安吉尔 ANGEL
AHR3658-0115K1-16

防火盒盖

图号: plplp13
名称: 正样本-防火盒盖
版本: 1.0
上传时间: 2025-12-18 15:56:43
检测时间: 2025-12-18 15:57:34
检入者: qqqqqq

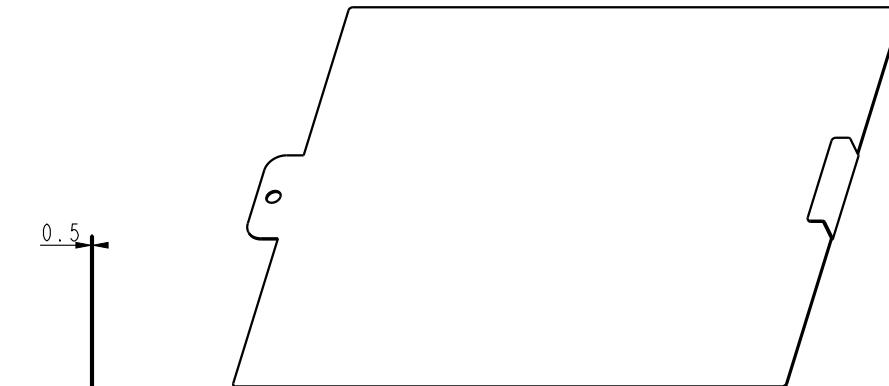
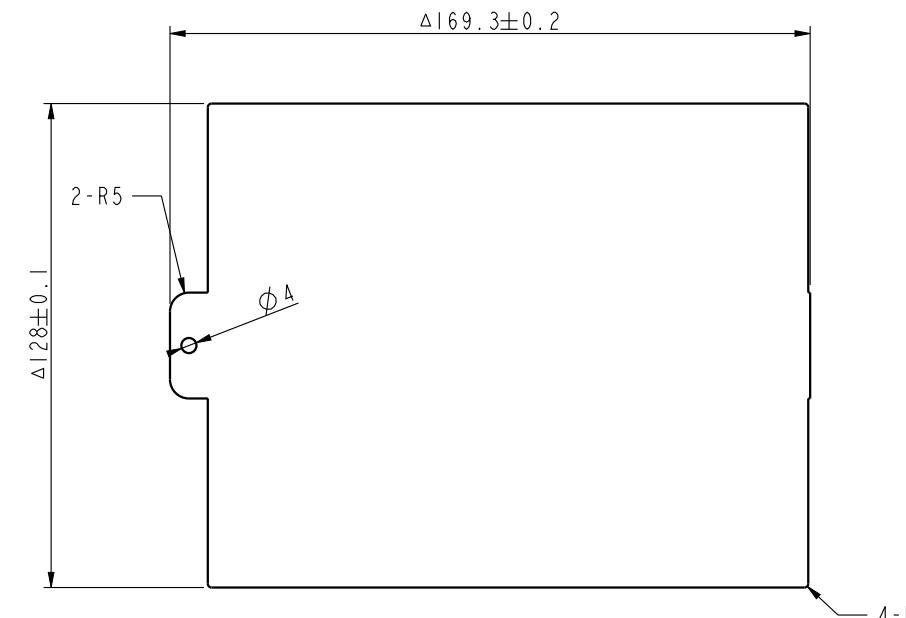
检测项目	检测结果	发现内容	符合/不符合原因	位置描述	修改建议
公差表检查	符合	△169.3±0.2 (尺寸范围>150~400, 未注公差表中为±0.20)	尺寸公差±0.2等于未注公差表中的±0.20, 符合要求	图纸主视图上方	无
公差精确度检测	不符合	△128±0.1 (尺寸为整数, 公差为十分位)	尺寸128为整数, 而公差0.1精确到十分位, 精度不一致	图纸主视图左侧	将尺寸改为128.0±0.1
关键尺寸识别	符合	△169.3±0.2、△128±0.1	图纸中有2个带“△”标识的尺寸, 满足要求	图纸主视图上方的两个尺寸	无
技术要求检测	不符合	技术要求第1条: “带“△”的尺寸是需要检验的重要尺寸”	技术要求中出现禁止内容“带公差的尺寸是需要检验的重要尺寸”	图纸左下角技术要求区域	删除或修改技术要求第1条内容
人员参数检查	符合	设计、审核、标准化、批准等人员信息	标题栏中包含设计、审核、标准化、批准等人员信息	图纸右下角标题栏人员信息区域	无
未注公差表检查	符合	未注公差表位于图纸右上角	图纸右上角存在未注公差表	图纸右上角	无
安吉尔LOGO检查	符合	安吉尔LOGO位于图纸右下角	图纸右下角存在安吉尔LOGO	图纸右下角标题栏区域	无
图号检查	符合	图号AHR3658-0115KI-16	图号栏已填写	图纸右下角标题栏图号栏	无
中文名称检查	符合	中文名称“防火盒盖”	名称栏已填写	图纸下方标题栏名称栏	无
材料信息检查	符合	材料“镀锌板T=0.5mm”	材料栏已填写	图纸下方标题栏材料栏	无
版本号检查	符合	版本号“V0.0”	版本栏已填写	图纸下方标题栏版本栏	无
